ATA DA 463ª. REUNIÃO ORDINÁRIA DA COMISSÃO DE CONTROLE URBANÍSTICO – CCU (58ª. ON LINE)

Mapa da Análise de Localização

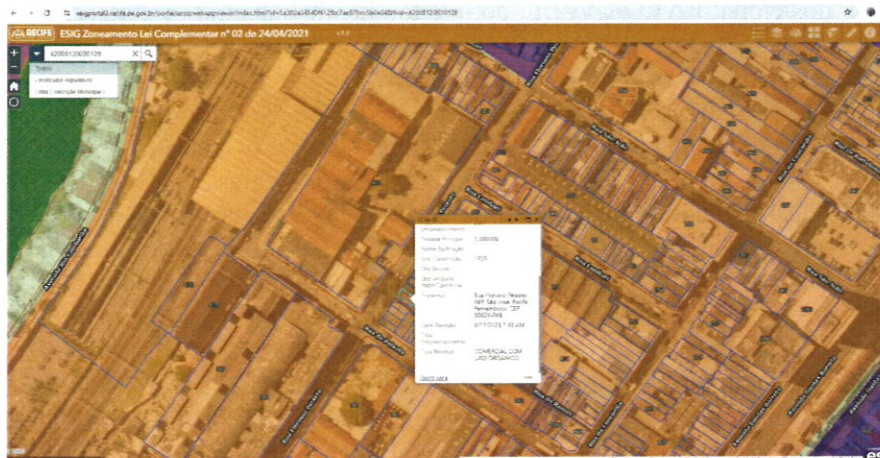
3. **Conclusão:** A Análise de Viabilidade foi encaminhada à CCU devido à natureza da incomodidade, para análise técnica das atividades associadas à comercialização de materiais oriundos de resíduos de papel e papelão, resíduos metálicos e não metálicos. Após análise da natureza da atividade, da localização e da incomodidade, somos favoráveis à viabilidade de instalação, por atender ao Art. 50, § I e II (APGI – nível de incomodidade) da Lei nº. 16.289/97.” Em, 12/12/2025. a) Nome: Maura Michaela Dellabianca Araújo. Entidade: Sindicato dos Engenheiros de Pernambuco – SENGE-PE.
